Wolu-Inter-Quartiers ASBL

Concerne : Enquête publique du projet de Règlement Régional d'Urbanisme

Figure 1. Évolution de la population de la RBC entre 2005 et 2025 (observée et projetée)
axe vertical : effectif de population (en million d'habitants)

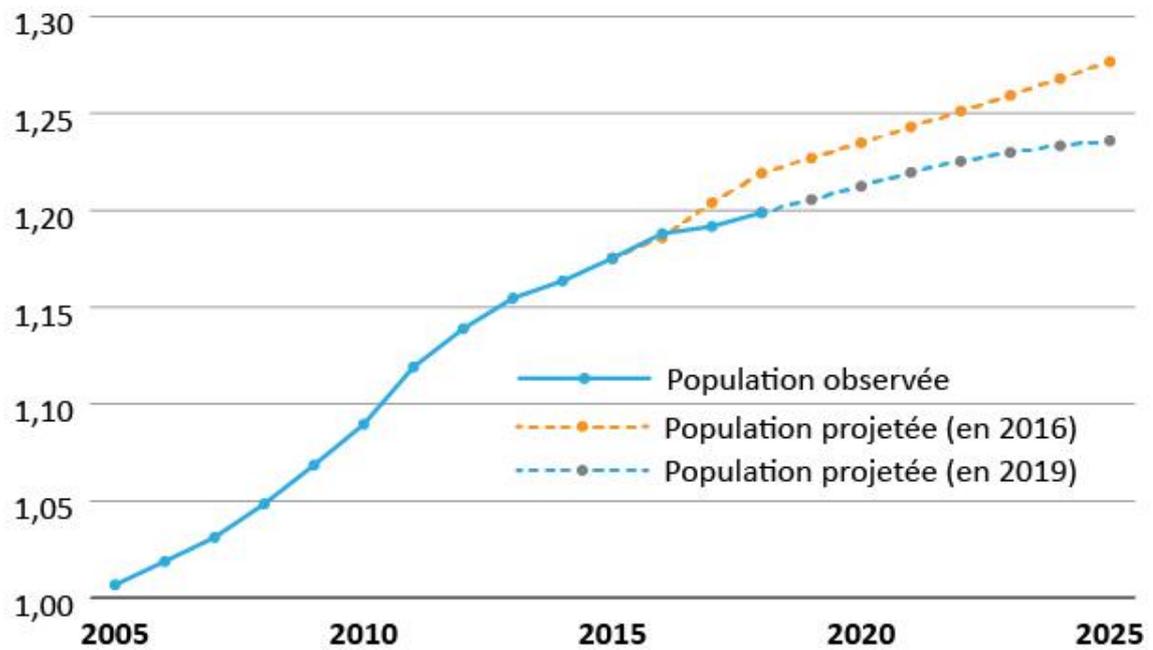
Premièrement, la croissance démographique annoncée semble, au fur et à mesure des années et des modèles, être revue à la baisse comparée aux précédentes projections (voir annexe 1). De ce fait, l'objectif de création de 180 000 logements d'ici 2060 pourrait être revu à 100 000 logements pour la même échéance. Ces précisions apportées au modèle de croissance démographique remettent en question une série de modifications du RRU et plus particulièrement du Titre I (principalement les articles concernant les hauteurs des constructions mitoyennes et isolées).
